No.	高浜 1－熱時効－ 1 0 rev1	事象：2相ステンレス鋼の熱時効
質 問	<p>(別冊-5配管-41次冷却材管-18頁)</p> <p>母管及び管台の熱時効に係る現状保全及び総合評価について、健全性評価において選定した評価部位との関係から、定期的実施している溶接部の超音波探傷検査における検査部位の選定（サンプリング）の妥当性を提示すること。</p>	
回 答	<p>母管及び管台の溶接部の供用期間中検査（超音波探傷検査）の検査部位の選定は維持規格に基づき実施しております。</p> <p>維持規格においては、経年劣化を確認するため定点サンプリング方式を採用しております。当該部においては、経年劣化事象を考慮して相対的に経年変化に厳しい条件にあると考えられる部位を優先して選定することが望ましいとの考えに則って、以下の溶接継手を優先して選定することとしております。</p> <ul style="list-style-type: none"> ①容器と各管との溶接継手 ②構造不連続部の継手 <p>また、部位として選定した構造不連続部の継手が特定の系統および口径の継手に偏らないようにするため、その継手数を比例配分により求めるよう定めております。（維持規格参照）</p> <p>具体的な選定箇所および検査部位を添付 1 に示します。</p> <p>なお、母管及び管台の健全性評価において選定した箇所（加圧器サージ管台、6 B 安全注入系ライン用管台。添付 1 内に図示）については、添付 1 に示す上記①②に該当する選定箇所に含まれており、現状保全にて健全性を確認しております。</p>

No.	高浜1－その他の経年劣化事象－1	事象：摩耗－1
質 問	<p>(別冊-7炉内構造物-26頁) 制御棒クラスタ案内管(案内板)の摩耗について、健全性評価の具体的な内容及びその根拠を提示すること。</p>	
回 答	<p>制御棒クラスタ案内管(案内板)の摩耗については、日本機械学会 維持規格(JSME S NA1-2008)および原子力安全推進協会 PWR炉内構造物点検評価ガイドライン[制御棒クラスタ案内管](第3版)(グループ4)に基づき将来の摩耗予測を実施し、制御棒クラスタ案内管(案内板)から制御棒が抜け出す可能性が出てくると考えられる摩耗長さ74%に至るのは62.7万運転時間であると評価しています。(図1、図2参照)</p> <p>一方で、高浜1号炉の2015年4月時点の運転実績は約23万時間であることから、制御棒クラスタ案内管(案内板)の摩耗が制御棒の案内機能に直ちに影響を及ぼす可能性はないと考えています。</p> <p>また、定期的に制御棒の落下試験を実施し、挿入時間に問題がないことにより健全性を確認しています。</p> <p>したがって、今後も現状保全を継続すること

高浜 1 号機 原子炉補助建屋の解析モデル図 (鉛直方向)

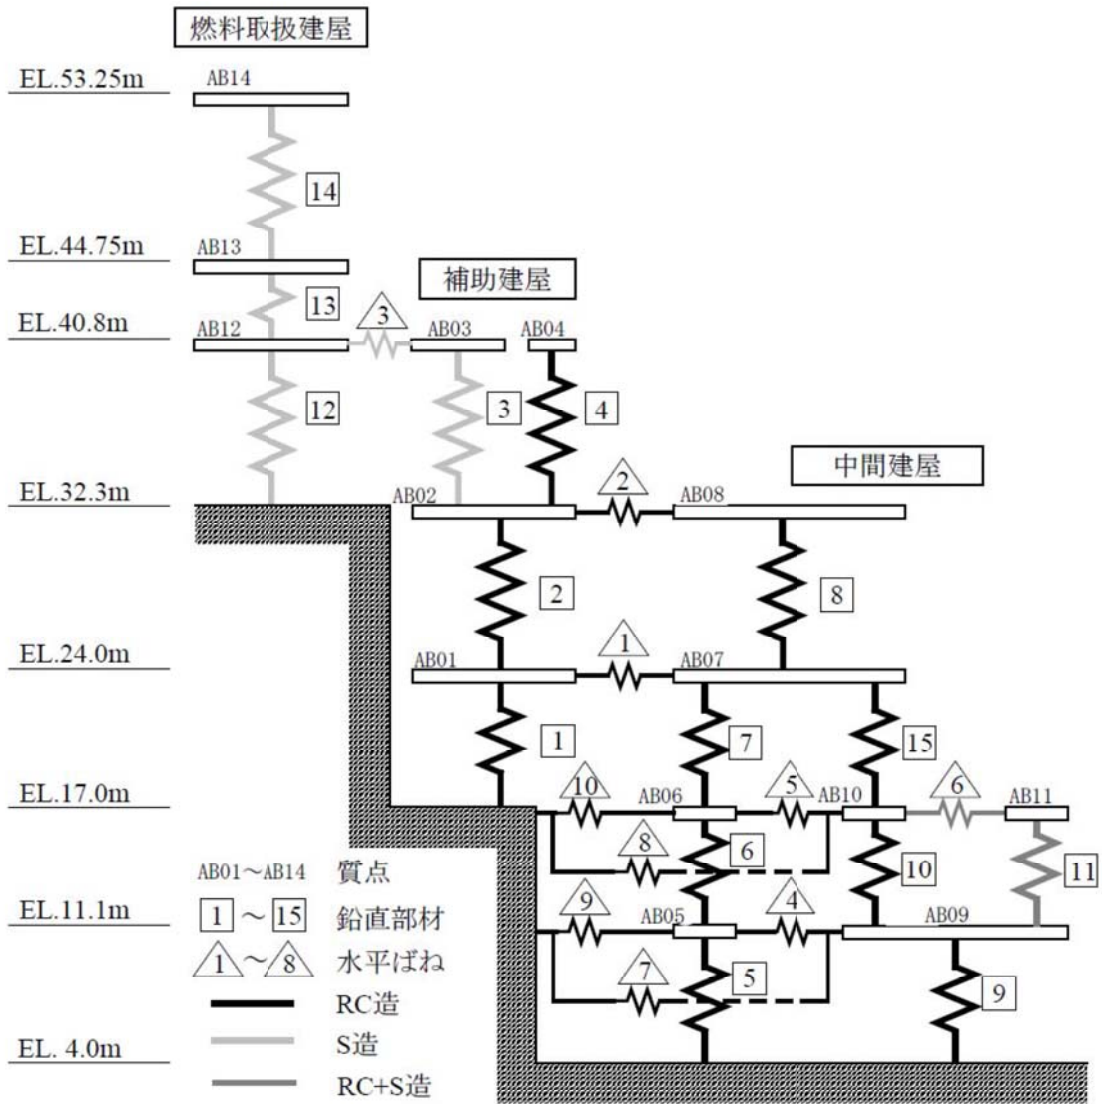
No.	高浜 1 - 耐震 - 5	分類：共通
質 問	耐震 S クラスの機器を支持する主要部位（建屋、内部コンクリート等）について、基準地震動 S2、Ss（550Gal）、新 Ss による地震応答の比較（最大応答加速度、加速度応答スペクトル）を提示すること。	
回 答	<p>内部コンクリート（T/C）、外部遮蔽建屋（O/S）、原子炉建屋基礎、地盤及び原子炉補助建屋（A/B）について、基準地震動 S2、Ss（550Gal）（以下、Ss550）、新 Ss（以下、Ss700）による最大床応答加速度の比較を添付－1 に示します。</p> <p>また、耐震 S クラス機器を支持する主要部位（IC19、IC20、OS01、OS02、AB10、AB07）における床応答スペクトルの比較を添付－2 に示します。</p> <p>なお、比較表／図における各地震波の名称は下記の通りです。</p> <ul style="list-style-type: none"> ・ S2 : 基準地震動 S2 ・ Ss550 : 基準地震動 Ss（水平最大加速度 550Gal） ・ Ss-1 : 基準地震動 Ss（水平最大加速度 700Gal） ・ Ss-2 : F0-A～F0-B～熊川断層 ・ Ss-3 : F0-A～F0-B～熊川断層 ・ Ss-4 : F0-A～F0-B～熊川断層 ・ Ss-5 : 上林川断層 ・ Ss-6(EW) : 鳥取県西部地震（賀祥ダム観測波（EW 方向）） ・ Ss-6(NS) : 鳥取県西部地震（賀祥ダム観測波（NS 方向）） ・ Ss-7 : 北海道留萌支庁南部地震 <p><添付－1></p> <p>S2、Ss550 および Ss-1～7 の原子炉建屋の解析モデル図および最大応答加速度を示します。S2 と Ss550 については、トップドーム無のモデル、Ss-1～7 については、トップドーム有のモデルによる値を示します。また、S2 の鉛直方向は 0.288（G）で一定のため、比較表には記載しておりません。</p> <p>【I/C（内部コンクリート）】</p> <ul style="list-style-type: none"> ○水平方向：上 2 階層で S2、下 1 階層で Ss700 が上回っている。 ○鉛直方向：全ての階層で Ss700 が上回っている。 <p>【O/S（外部遮蔽建屋）】</p> <ul style="list-style-type: none"> ○水平方向：一部の階層で Ss-6(NS) や Ss-7 が上回る他は、Ss-1 が上回っている。 ○鉛直方向：上 3 階層で Ss-1、中～下階層で Ss-6 が上回っている。 <p>【A/B（原子炉補助建屋）】</p> <ul style="list-style-type: none"> ○水平方向：一部の階層で Ss550 や Ss-6(EW) が上回る他は、Ss-1 が上回っている。 ○鉛直方向：一部の階層で Ss-1 が上回る他は、Ss-6 が上回っている。 <p><添付－2></p> <p>耐震 S クラス機器を支持する主要部位（IC19（EL+32.15m）、IC20（EL+23.85m）、OS01（EL+17.0m）、OS02（EL+25.5m）、AB10（EL+17.0m）、AB07（EL+24.0m））における各地震波の床応答スペクトル（方向：水平・鉛直、減衰定数：1.0%）を比較しています。</p> <p>全周期帯におけるピーク加速度を比較すると、I/C、O/S においては、水平方向は概ね S2、Ss-1、Ss-6(EW) の順、鉛直方向は概ね Ss-2、Ss-6、Ss-3 の順で卓越していることがわかります（ただし OS02 は Ss-6、Ss-1、Ss550）。A/B においては、水平方向は概ね、Ss-1、Ss-6(EW)、Ss550 の順、鉛直方向は概ね Ss-6、Ss-1、Ss-2 の順で卓越していることがわかります。</p>

基準地震動 S2、Ss (550Gal)、新 Ss による最大床応答加速度をグラフ化して比較しました。

図1 評価フロー

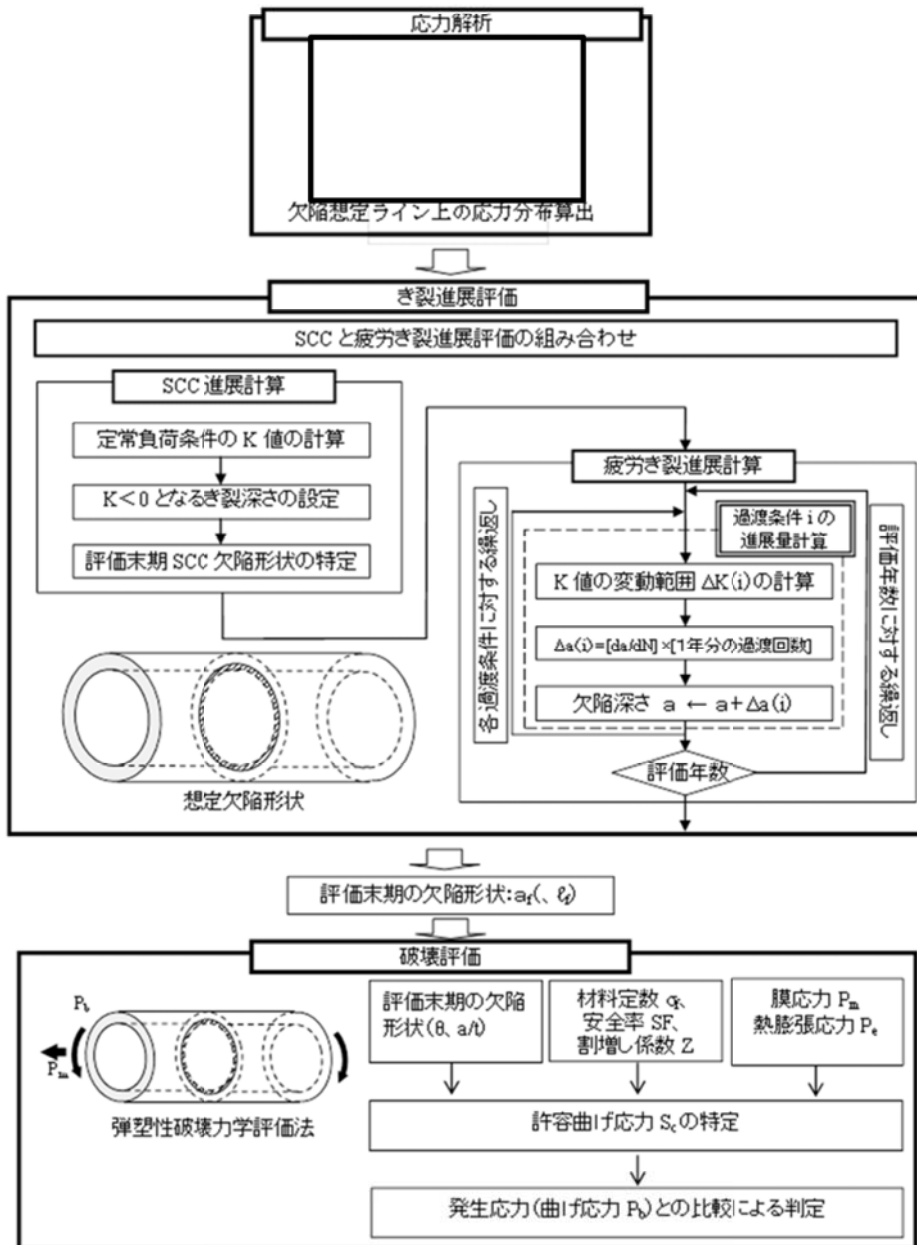
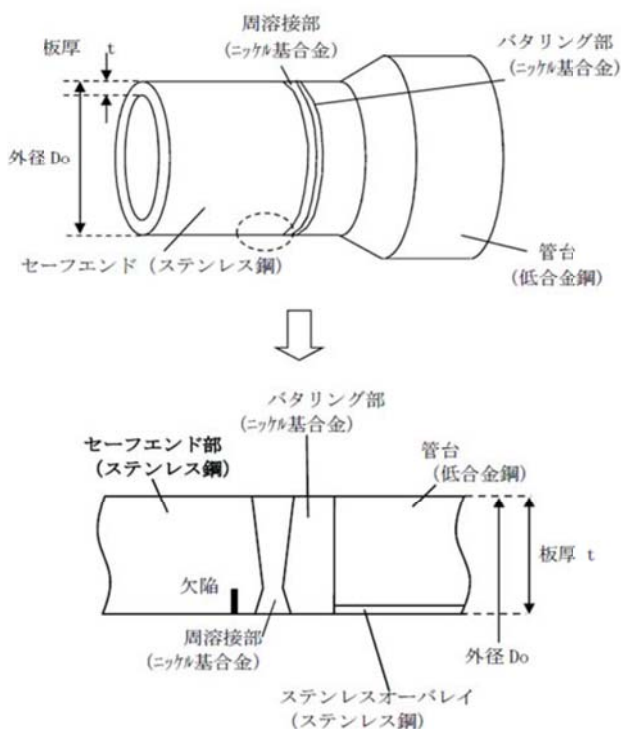
No.	高浜 1－耐震－9 Rev.1	分類：熱交換器
質 問	<p>(3.2.20頁) 蒸気発生器の冷却材出入口管台セーフエンドの応力腐食割れに対する評価の具体的内容（評価仕様、解析モデル、入力（荷重）条件、評価結果を含む）を提示すること。</p>	
回 答	<p>蒸気発生器の冷却材出入口管台セーフエンドの応力腐食割れについては、「美浜2号における評価」に基づき同様の評価を実施することとします。なお、対象の劣化モードはPWSCCですが、「美浜2号における評価」においては下記に示すとおり（1）「PWSCC」に加え（2）「低サイクル疲労」による進展も考慮しているため、同様に「低サイクル疲労」による進展も加えた評価を行うこととします。</p> <p>（1）PWSCC進展評価 セーフエンド部の運転中の軸方向応力は表面は引張応力であるが、板厚内で圧縮応力となることから、SCC進展における応力拡大係数 $K=0$ となる深さの全周内表面欠陥を想定します。</p> <p>（2）低サイクル疲労進展評価 PWSCCによるき裂の進展が停留する応力拡大係数 $K=0$ を初期欠陥深さとして疲労進展評価を行い、得られた進展量を加えた欠陥深さを評価用の欠陥とします。</p> <p>評価内容および結果については添付－1に示します。</p>

想定する欠陥は、周方向欠陥とする。発電用原子力設備規格維持規格（以下、JSME 維持規格）の EB-1320 の第二段階の欠陥評価に基づき、蒸気発生器入口セーフエンド部の周方向欠陥の健全性評価を実施する。当部位の運転中の応力分布は、引張応力から圧縮応力に変化するため、SCCによる進展は停留すると考えられることから、停留した欠陥深さから疲労によるき裂進展評価を実施する。破壊評価は、評価末期の欠陥に対して、極限荷重法を用いて実施する。評価フローを図1に示す。

なお、当該部においては運転中の板厚内応力分布計算結果(図3)から、内表面の引張応力から圧縮応力に転じ、応力拡大係数 $K < 0$ となる欠陥深さで SCC による進展が停留すると考えられることから、 $K=0$ となる深さを SCC による進展深さとした(図4)。

図2 C－主蒸気配管(改造なし)

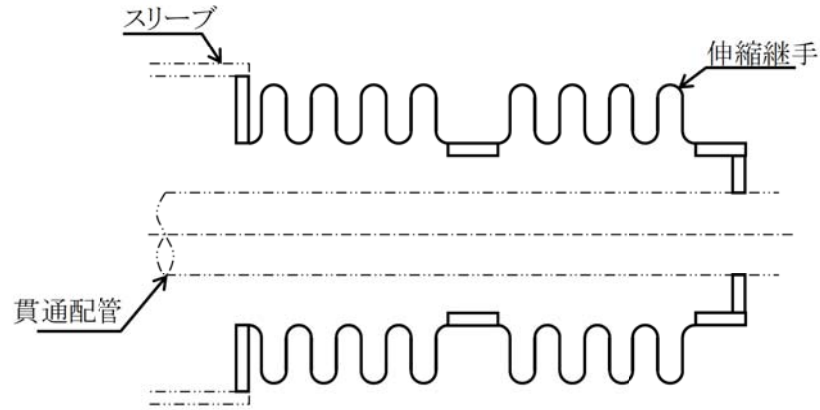
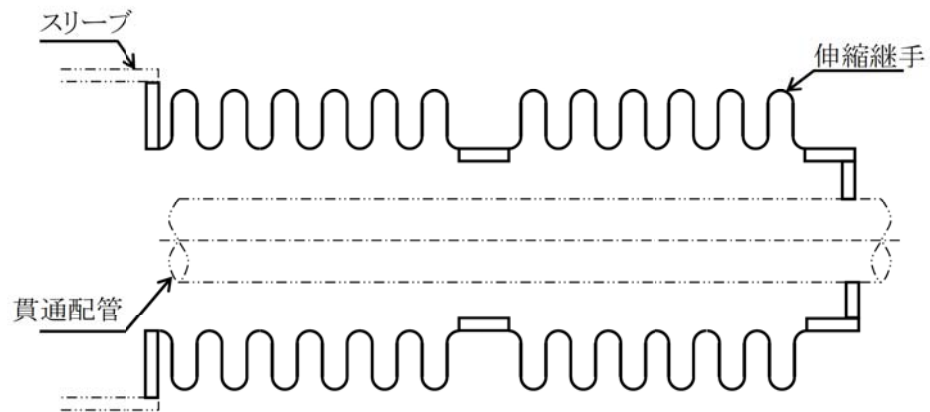
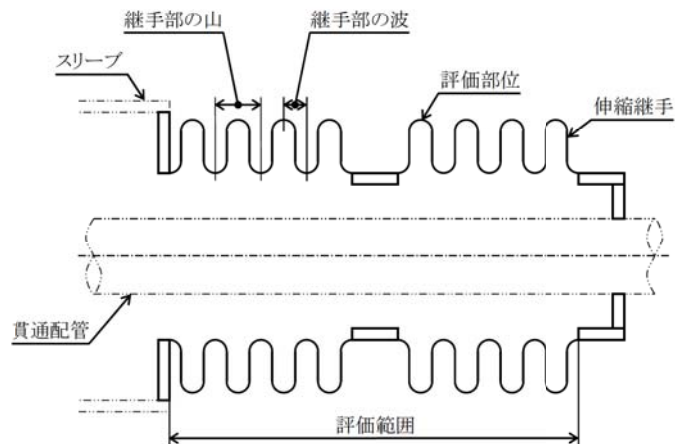
No.	高浜 1 - 耐震 - 1 2 Rev. 1	分類：容器																																																																								
質 問	<p>機械ペネトレーションの主蒸気系統伸縮継手及び主給水系統伸縮継手の疲労割れに対する具体的評価内容（評価仕様、解析モデル、入力（荷重）条件、評価結果を含む）を提示すること。</p>																																																																									
回 答	<p>1. 記号の説明 伸縮継手の疲労評価に用いる記号について、表 1 に示します。</p> <p style="text-align: center;">表 1 伸縮継手の疲労評価に用いる記号</p>

評価する伸縮継手は、技術評価で厳しい系統とし、主蒸気配管はCループ（改造なし）、主給水配管はBループ（改造あり）とします。図2にC－主蒸気配管、図3にB－主給水配管の伸縮継手の模式図を示します。

以上より、主蒸気系統伸縮継手及び主給水系統伸縮継手の疲労割れに対する耐震安全性に問題はありません。
